О Б Я В Л Е Н И Е

№ 06-186 **/** 31.07. **2025 г.**

ПЛАН-СХЕМА ЗА ЕЛЕМЕНТИ НА ТЕХНИЧЕСКАТА ИНФРАСТРУКТУРА

за обект: "Изменение на част от трасе на Кабелна линия НН за присъединяване на ФЕЦ в УПИ VII-168, кв. 28, с.Миладиновци, общ.Търговище"/отпадане на трасе в участък 2-3-4-4', заменящо се с ново проектно трасе в участък 2-2'-4'/"

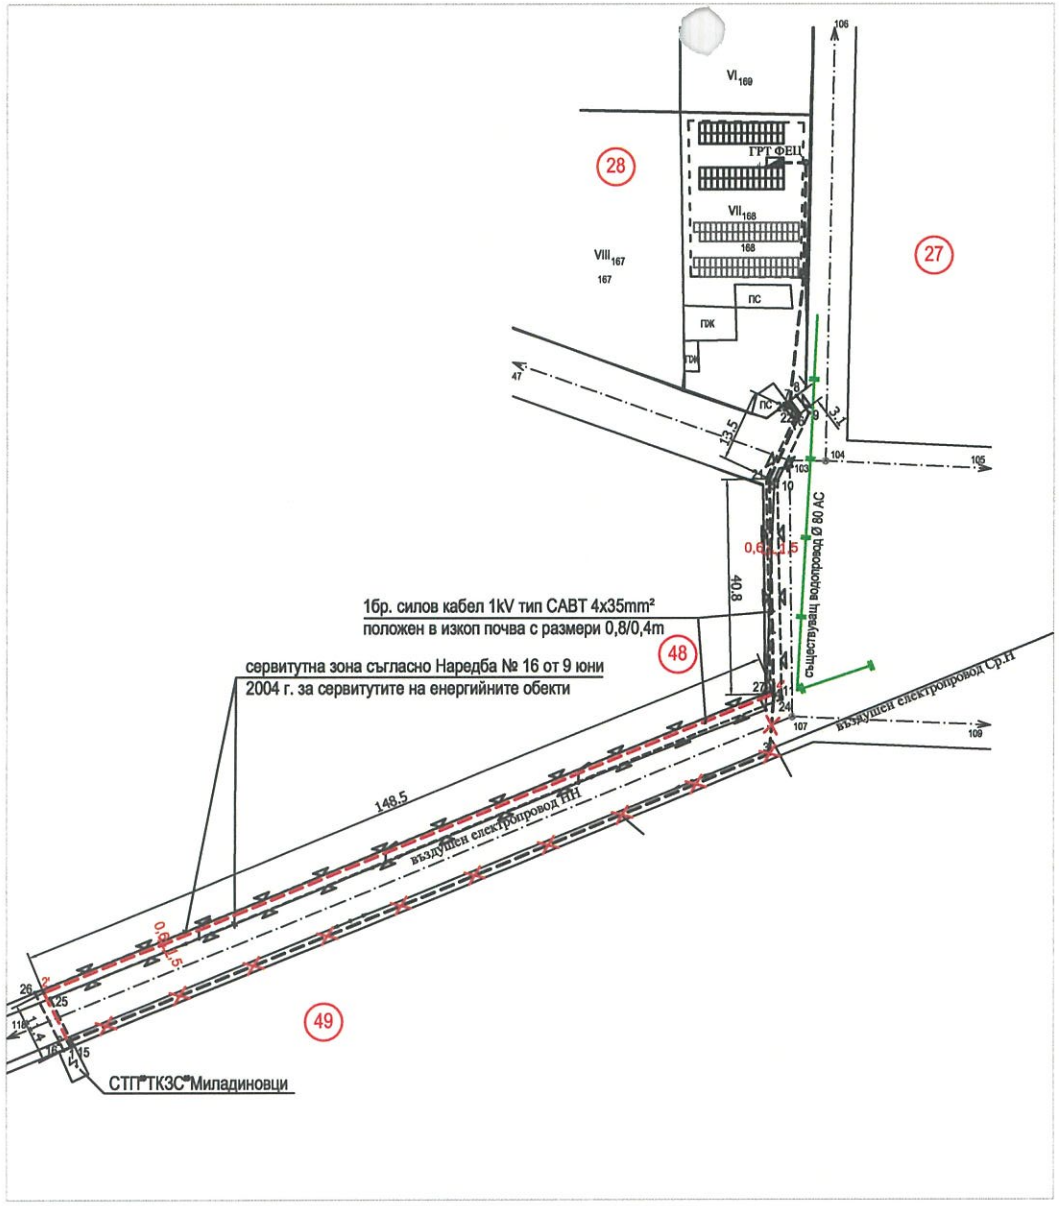
С изготвената план-схема за елементите на техническата инфраструктура проекта се променя само част от първоначално одобреното със Заповед №РД-3-1388 от 10.11.2023г. на Кмета на Община Търговище трасе на кабелната линия НН, присъединяваща ФвЕЦ в УПИ VII-168, кв.28, с.Миладиновци, общ.Търговище към електроснабдителната ел. мрежа. Отпада трасе в участък 2-3-4-4', което се заменя се с ново проектно трасе в участък 2-2'-4'.

Измененото трасе не пресича и не попада в сервитута на съществуващия уличен водопровод Ø 80 АС и отстои на по-големи отстояния от изискуемото минимално от1,0m от съществуващите стълбовете на въздушния електропровод НН, съгласно изискванията на чл.383 от Наредба №3 от 09.06.2004г. за устройството на електрическите уредби и електропроводните линии.

Дължината на измененото трасе на кабелна линия НН е 217,30 m

Площта на сервитутната зона на измененото на трасето на кабелна линия НН е 456,33 m^2.
